SERVICE INFO

Różnice optyczne pomiędzy różnymi wersjami napinacza 533 0086 30

Producent:	Audi, Ford, Seat, Volkswagen
Model:	
Audi:	A6, 80
Ford:	Galaxy
Seat:	Alhambra, Cordoba, Ibiza II, Inca, Toledo I
VW:	Caddy II, Golf III, Golf IV, Passat, Polo, Sharan, Vento, Transporter T4
Silnik:	1.7 D, 1.7 SDI 1.9 D, 1.9 SDI, 1.9 TDI 2.4 D, 2.5 D
Nr.OE.:	
Ford:	95VW-10145-DA 1039808
VW Group:	028 903 315 N (replaced) 028 903 315 R (new)
Nr.ref.:	533 0086 30

Foto 1: INA wersja z dwiema śrubami M8x35

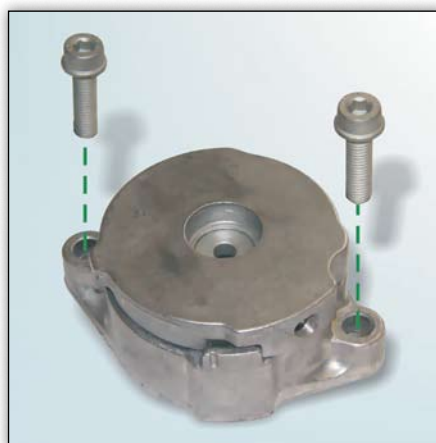
Przy wymianie napinacza 533 0086 30, możliwy jest montaż obu pokazanych powyżej wersji. Schaeffler Automotive Aftermarket oferuje obecnie wersję pokazaną na fotografii 1.

Obie wersje spełniają wymagania techniczne.

Z uwagi na większą grubość kołnierza napinacza 533 0086 30 (foto 1) należy stosować śruby (M8x35) dostarczane przez Schaeffler Automotive Aftermarket.
